Réponses à l'avis en date du 17 mai 2018
de la Mission Régionale d'Autorité Environnementale sur les projets de
plateforme logistique et de centre de tri de petits colis portés par Panhard
Développement au Coudray-Montceaux (91)

PANHARD DEVELOPPEMENT – Le Coudray-Montceaux

Structure des flux en situation actuelle

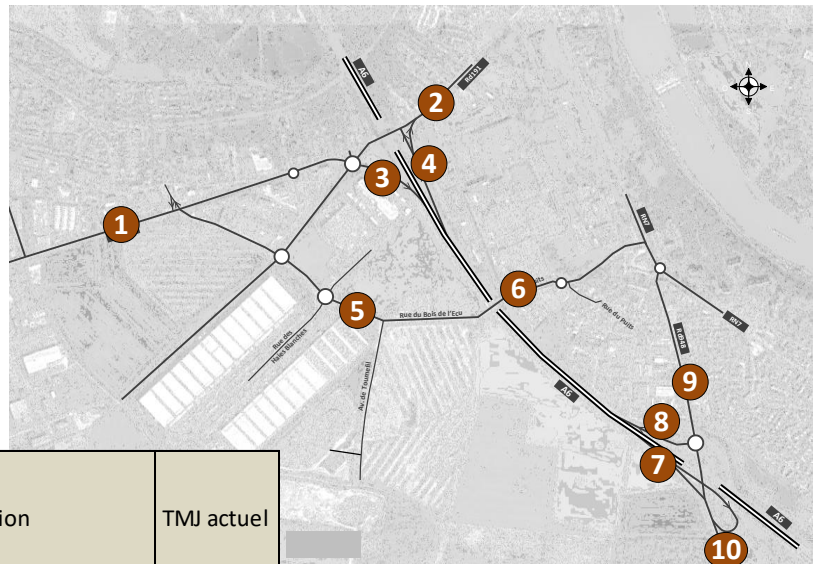
La MRAE recommande de compléter l'étude d'impact par des approfondissements concernant la densité du trafic routier tout au long de la journée

Le secteur d'étude est desservi aujourd'hui par l'autoroute A6 à l'Est avec 2 demi-diffuseurs au Sud et au Nord de la zone et la RD191 qui connaît un niveau de trafic de plus de 13 000 véhicules/jour.

Les migrations pendulaires (le matin et le soir en semaine) représentent une part importante du trafic à la journée à l'heure actuelle sur les voiries desservant le secteur, c'est le cas notamment sur la RD191 avec les pointes horaires du matin et du soir (trafic sur 2h) qui représentent 20% du trafic journalier.

Mis à part l'autoroute A6 qui connaît un trafic assez homogène sur l'ensemble d'une journée de semaine (avec également des pics de circulation le week-end), on note que le réseau de voirie autour du site est principalement sollicité le matin en semaine de 7h30 à 9h30 et le soir en semaine de 17h à 19h.

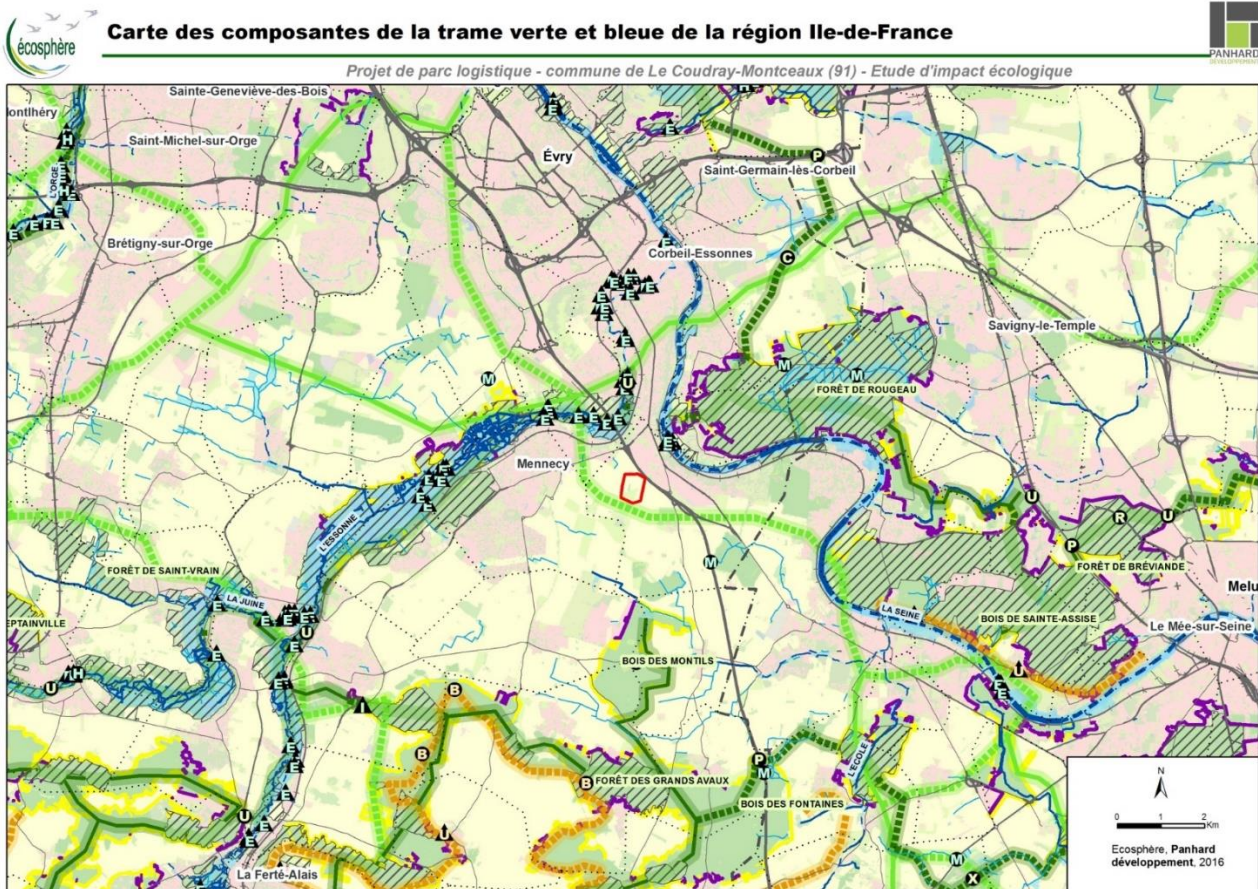
Préciser le positionnement du site au regard des zones ouvertes situées au sud et à l'ouest du site en termes de continuité écologique.

Concernant les continuités écologiques et en référence au SRCE d'Ile-de-France, le projet se trouve à proximité d'un corridor à fonctionnalité réduite des prairies, friches et dépendances vertes (voir carte page suivante).

Au niveau de la zone d'étude ce corridor n'est déjà plus présent ou bien de manière très relictuelle et fragmentée au niveau des fines bermes herbeuses entourant les cultures. La majorité de la zone d'étude étant composée de cultures, elle ne peut constituer un corridor pour la faune et/ou la flore des milieux herbacés.

Seuls quelques milieux herbacés relictuels sont encore présents : des friches pionnières, des bermes herbeuses et des ourlets. Ce type d'habitat sera représenté sur la future ZAC au travers des espaces interstitiels le long des bâtiments et autour de l'emprise projet.

L'impact du projet sur les continuités écologiques apparaît donc négligeable.
